**Avis délibéré de la Mission Régionale d'Autorité environnementale  
de Nouvelle-Aquitaine relatif à  
un projet de parc photovoltaïque au sol et de stockage d'énergie à  
Oradour-Fanais (16)**

n°MRAe 2024APNA64

**Localisation du projet :** Commune d'Oradour-Fanais (16)  
**Maître(s) d'ouvrage(s) :** Société AMARENCO  
**Avis émis à la demande de l'Autorité décisionnaire :** Préfète de la Charente  
**En date du :** 16/02/2024  
**Dans le cadre de la procédure d'autorisation :** Permis de construire  
L'Agence régionale de santé et la préfète de département au titre de ses attributions dans le domaine de l'environnement ayant été consultées.

*Cartographie des zones humides (en bleu et hachuré bleu) – extrait étude d'impact page 80*

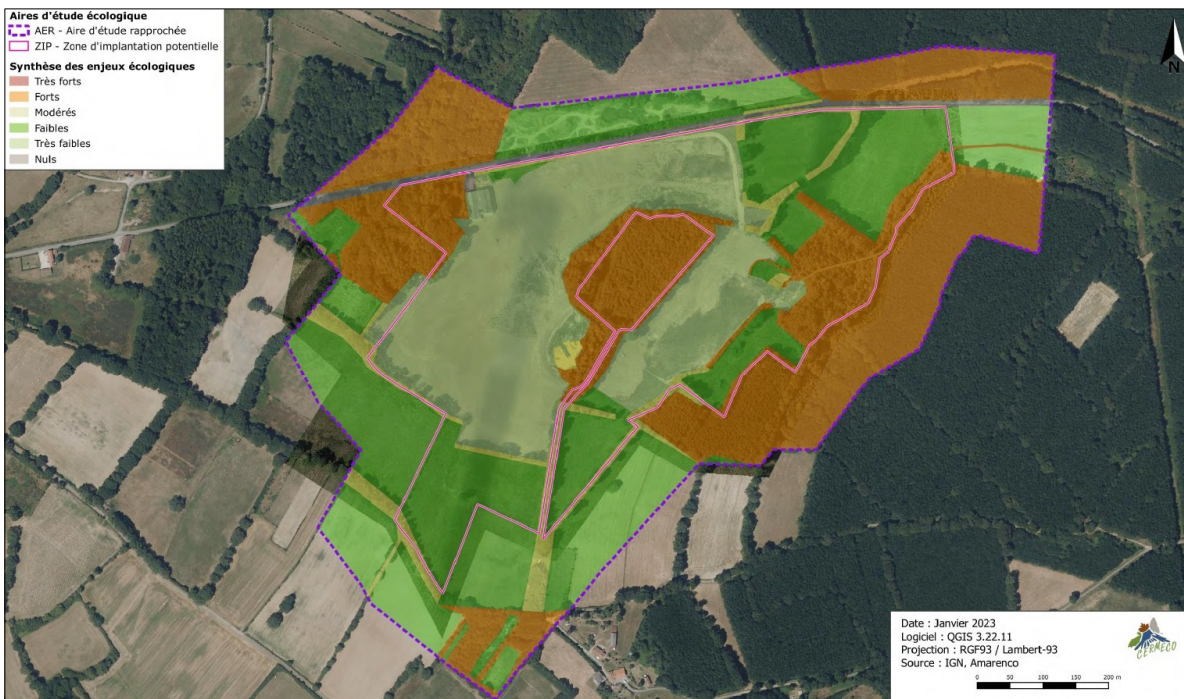
Le porteur de projet a privilégié l'évitement d'une partie des zones humides. Le projet s'implante toutefois en partie sur des zones humides dans sa partie est. **La MRAe recommande de présenter une cartographie lisible superposant le projet avec les zones humides identifiées, et de préciser la surface de zone humide interceptée par le projet.**

L'étude évalue les incidences du projet sur les zones humides à une surface inférieure à 1 m<sup>2</sup> en ne prenant compte dans le calcul que la surface des pieux et des piquets de clôture. Or la réalisation du projet peut potentiellement modifier les conditions d'alimentation de cette zone humide et modifier les conditions d'exposition au soleil de la végétation sous panneau. En l'état, l'absence d'incidence sur la zone humide sous panneaux n'est pas démontrée. L'analyse de l'état initial de l'environnement a par ailleurs mis en évidence qu'une partie de cette zone humide concerne une ZHIEP à préserver selon le SAGE de la Vienne, la surface de la parcelle concernée par le projet (parcelle n°151) étant de 3,2 ha. **La MRAe recommande de privilégier l'évitement complet de la ZHIEP, de prévoir un suivi en phase exploitation des zones humides demeurant dans l'emprise clôturée ou à proximité immédiate et la mise en place de mesures correctives en cas d'incidences constatées.**
